改善箇所説明図

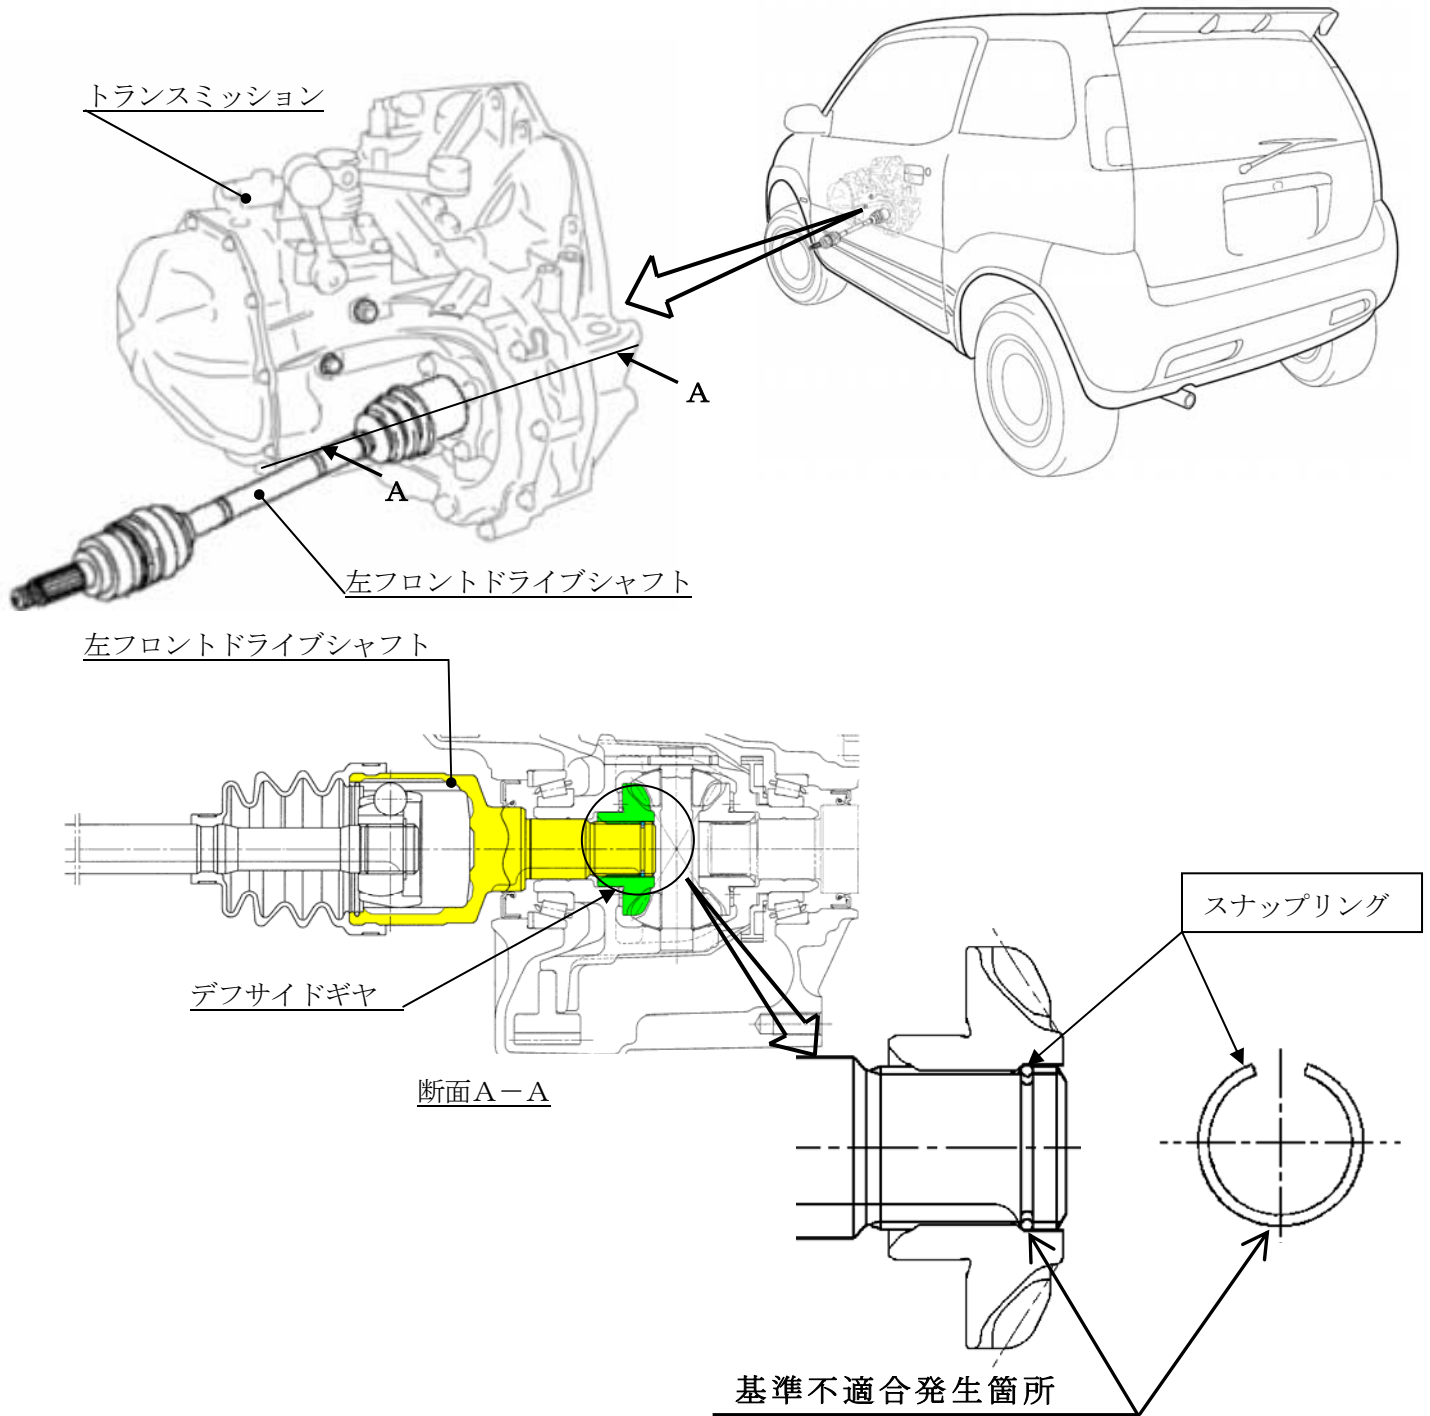
トランスミッションデフサイドギヤと左フロントドライブシャフトの嵌合部の抜け防止用スナップリングの形状が不適切なため、デフサイドギヤへの掛かり代が不足しているものがある。そのため、そのまま使用を続けると、高速走行時にスナップリングの保持力が低下し、車両がバウンド等をした際にドライブシャフトとデフサイドギヤの嵌合が外れ、最悪の場合、タイヤに駆動力が伝わらなくなり、走行不能となるおそれがある。

全車両、左フロントドライブシャフトのスナップリングを対策品に交換する。

注： は交換部品を示す。
